Progetto di un impianto eolico denominato "Ischinditta" (Ozieri, Chiramonti, Erula e Tula).

MONITORAGGIO AVIFAUNISTICO ANTE-OPERAM – Stato d'avanzamento

Proponente: GRVDEP Energia S.r.l.

GIUGNO 2021

Fig. 4 – Confronto tra il layout iniziale dell'impianto eolico proposto in progetto e il layout modificato a seguito del riscontro della presenza di un sito di nidificazione di aquila reale.

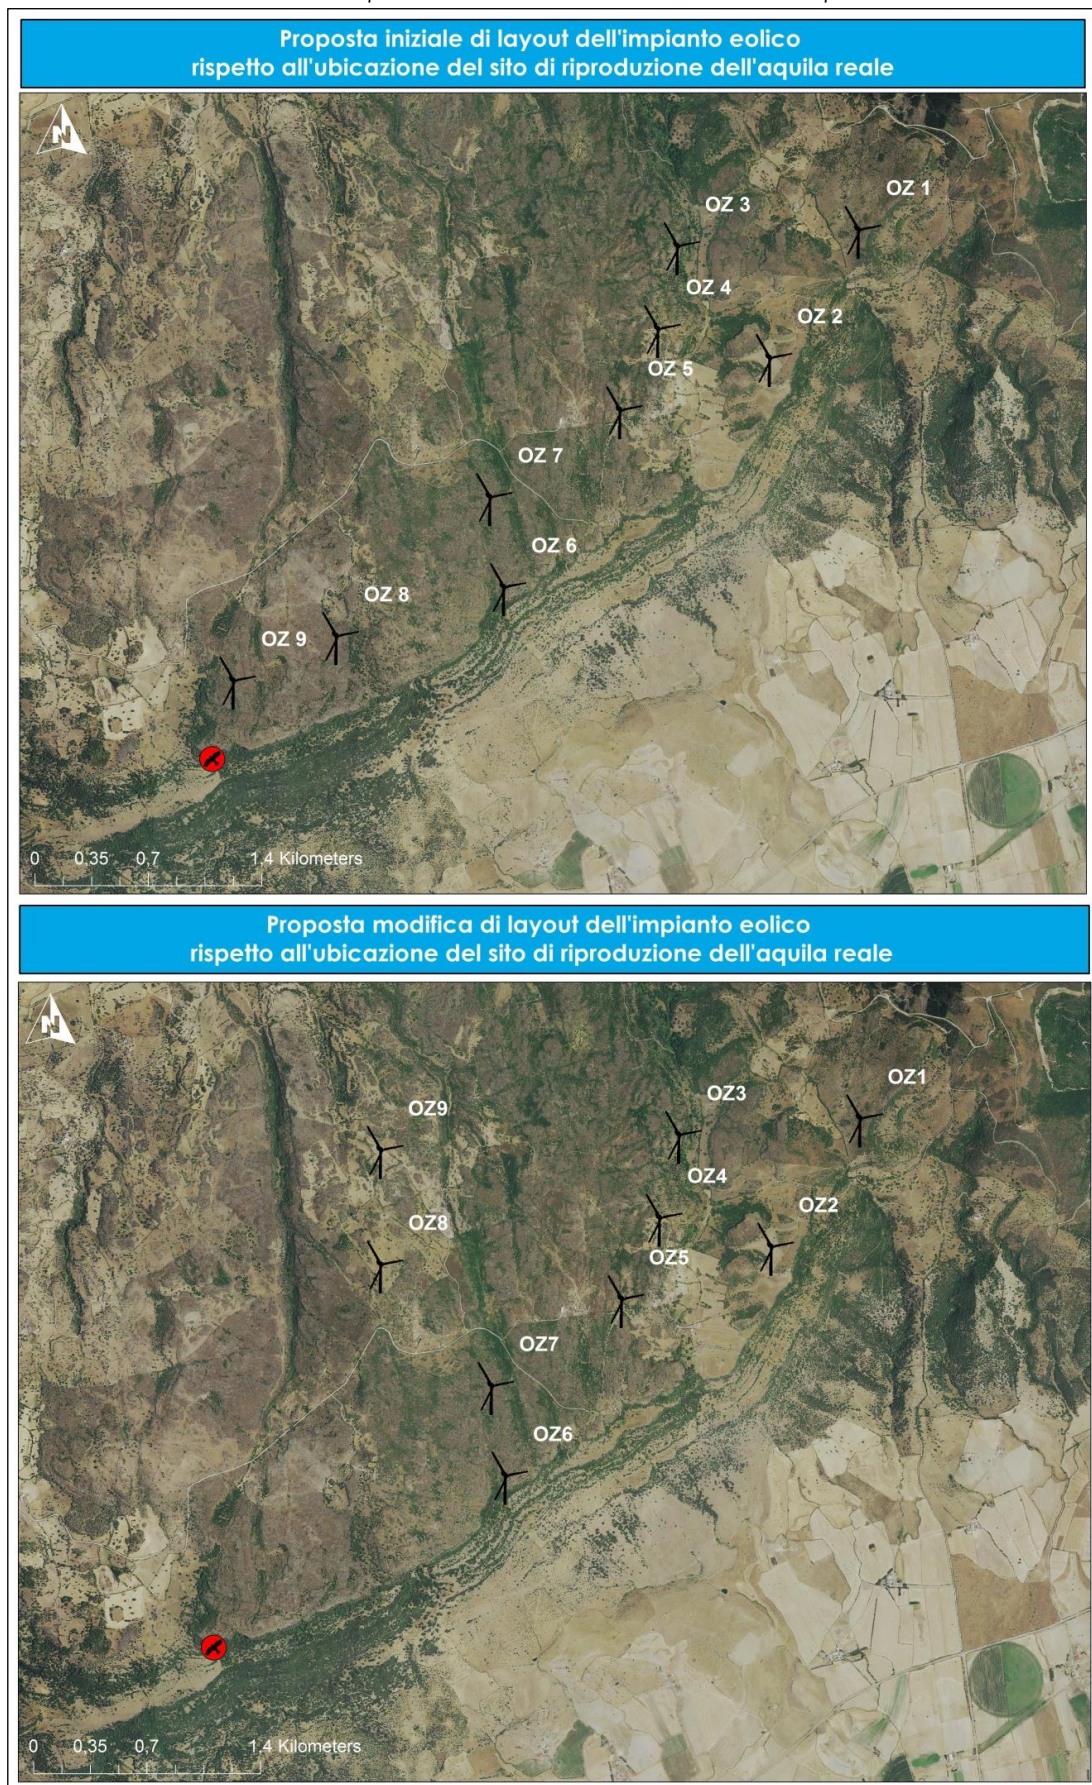
Sulla base della proposta di layout dell'impianto eolico rispetto all'ubicazione del sito di riproduzione dell'aquila reale, si è ritenuto opportuno suggerire alla società proponente GRVDEP Energia S.r.l. una rielaborazione del layout finale per le seguenti motivazioni:

- I. vicinanza eccessiva al sito di nidificazione di due aerogeneratori denominati rispettivamente OZ8 e OZ9; entrambi i wtg sarebbero infatti collocati a meno di 1 km dal nido comportando un aumento delle possibilità degli eventi di collisione dei soggetti adulti della specie con i due aerogeneratori durante le fasi di riproduzione, ma anche dei soggetti giovani appena involati che stazionano nei pressi del nido anche fino alla successiva stagione riproduttiva;
- II. rischio di abbandono del nido durante la fase di cova a seguito delle attività previste nella fase di cantiere per la predisposizione delle piazzole di servizio e la realizzazione/adequamento della viabilità di accesso.

In figura 4 è rappresentata la soluzione di layout iniziale confrontata con la proposta di modifica ritenuta più compatibile alla mitigazione della criticità iniziale.

- Adozione della proposta di variante del layout, limitatamente agli aerogeneratori OZ8 e OZ9, finalizzata all'aumento della distanza di sicurezza dal sito di nidificazione dell'aquila reale;
